РАЗЛИЧИЯ ПОДКЛЮЧЕНИЙ EWCM4120 и EWCM412

РАЗЛИЧИЯ ПОДКЛЮЧЕНИЙ EWCM4150 и EWCM415

РАЗЛИЧИЯ ПОДКЛЮЧЕНИЙ EWCM4180 и EWCM418

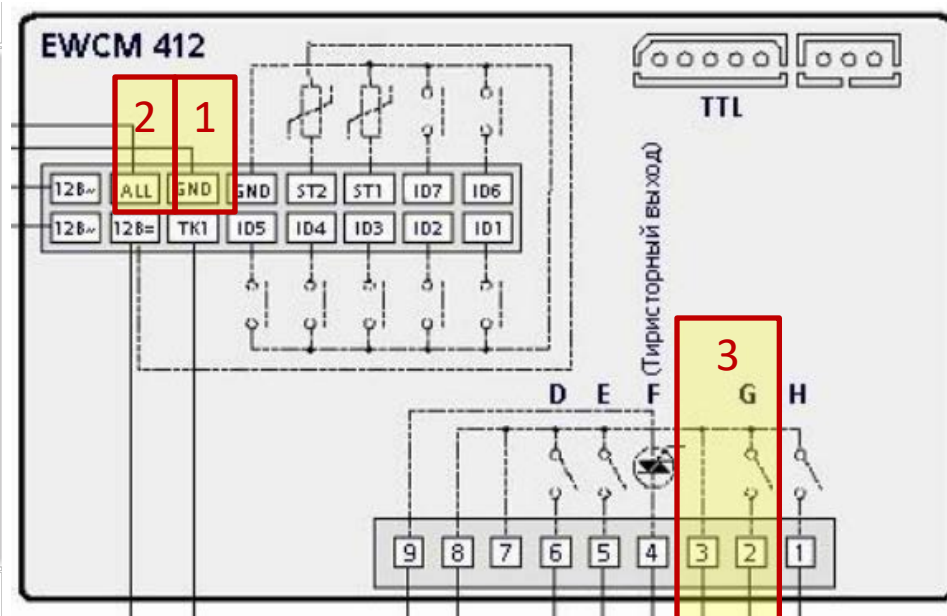
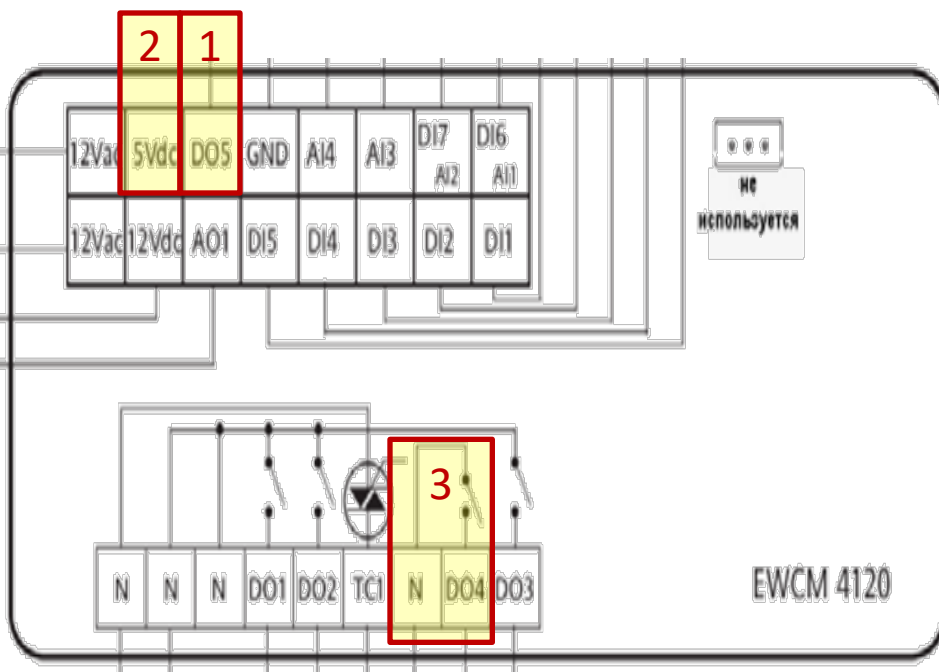
1. В сигнальном разъеме теперь только один провод GND (общий сигнальный), а второй идет как выход DO5.
2. В сигнальном разъеме теперь есть источник питания 5В (для ратиометрического датчика) вместо выхода аварии ALL.

3. На разъеме подключения реле ранее были внутри объединенные общие контакты 3 и 8, а теперь выход с контактами 3 И 2 является ИЗОЛИРОВАННЫМ, т.е при замене прибора нужно ставить перемычку 3-8.
4. У 4150 есть разъем аналоговых выходов, которого у 415 не было

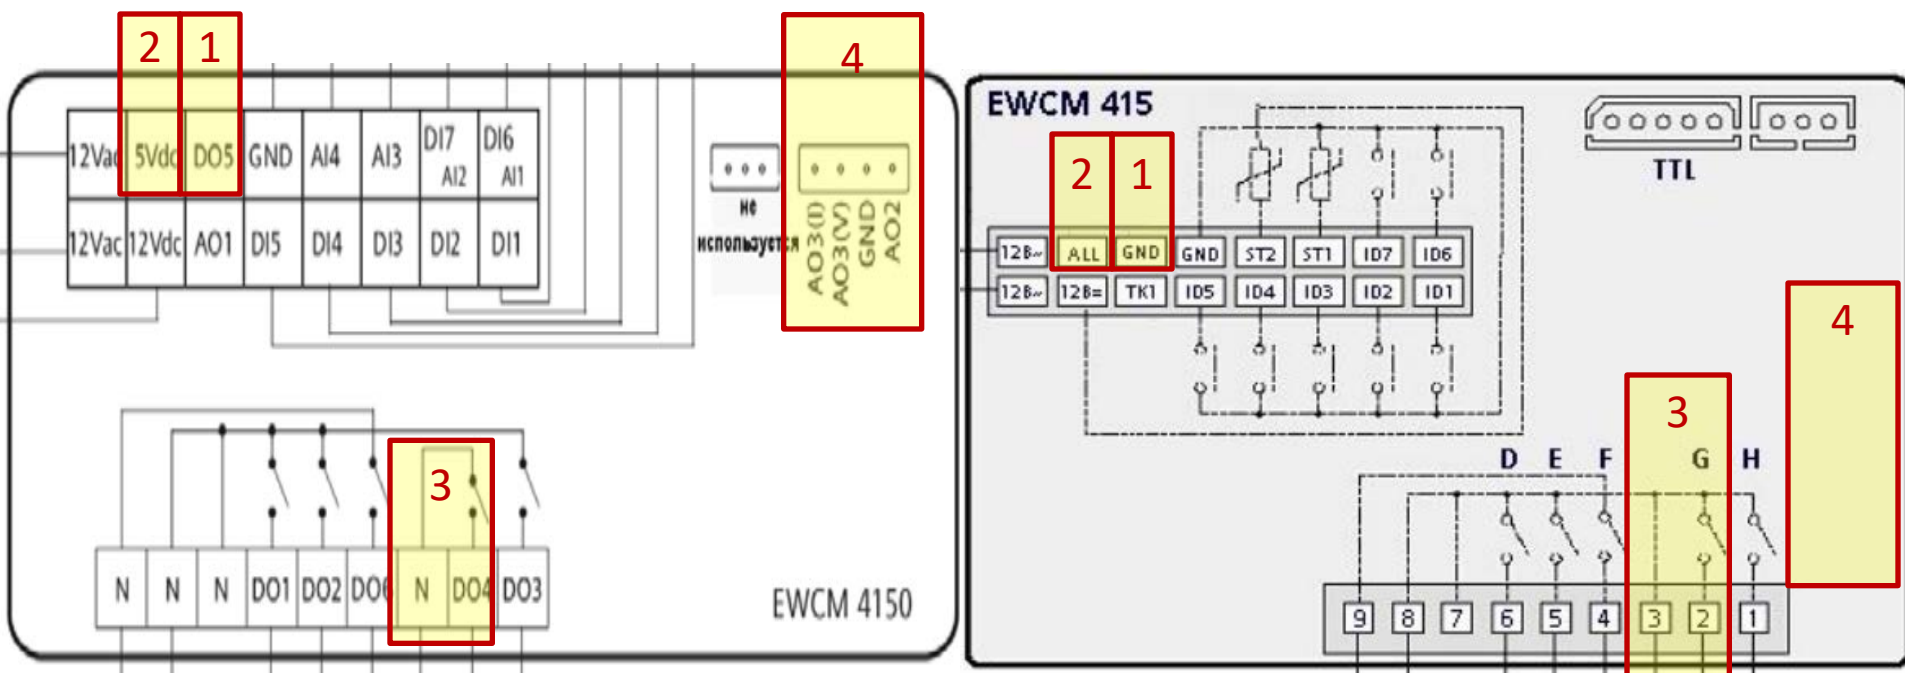
1. В сигнальном разъеме теперь только один провод GND (общий сигнальный), а второй идет как выход DO5.
2. В сигнальном разъеме теперь есть источник питания 5В (для ратиометрического датчика) вместо выхода аварии ALL.

3. На разъеме подключения реле ранее были внутри объединенные общие контакты 3 и 8, а теперь выход с контактами 3 И 2 является ИЗОЛИРОВАННЫМ, т.е при замене прибора нужно ставить перемычку 3-8.
4. Дополнительного разъема аналогового выхода нет у обеих моделей

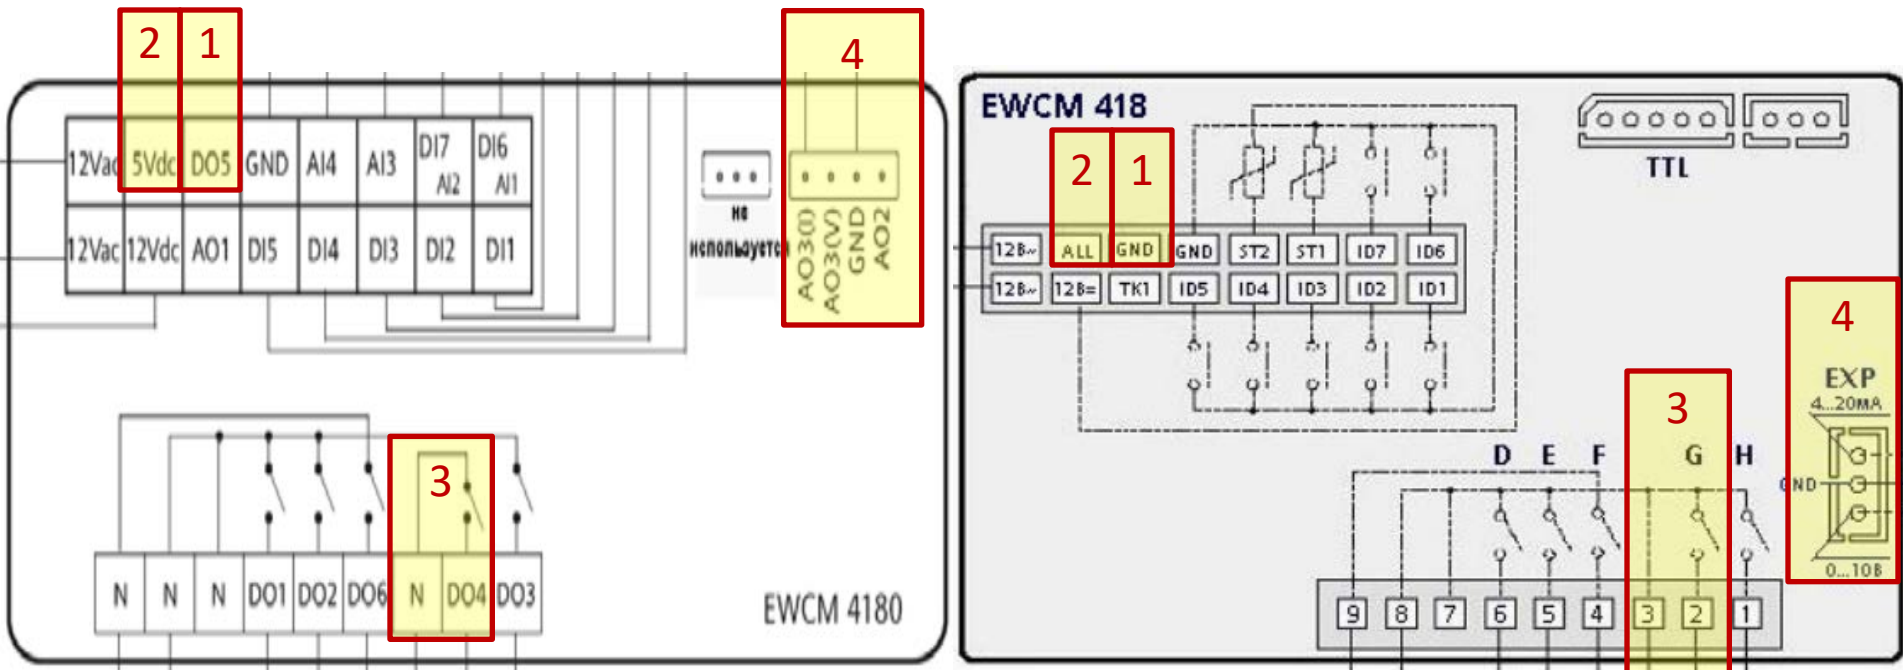
1. В сигнальном разъеме теперь только один провод GND (общий сигнальный), а второй идет как выход DO5.
2. В сигнальном разъеме теперь есть источник питания 5В (для ратиометрического датчика) вместо выхода аварии ALL.

3. На разъеме подключения реле ранее были внутри объединенные общие контакты 3 и 8, а теперь выход с контактами 3 И 2 является ИЗОЛИРОВАННЫМ, т.е при замене прибора нужно ставить перемычку 3-8.
4. Есть различия в дополнительном разъеме аналоговых выходов (4 контакта вместо 3)
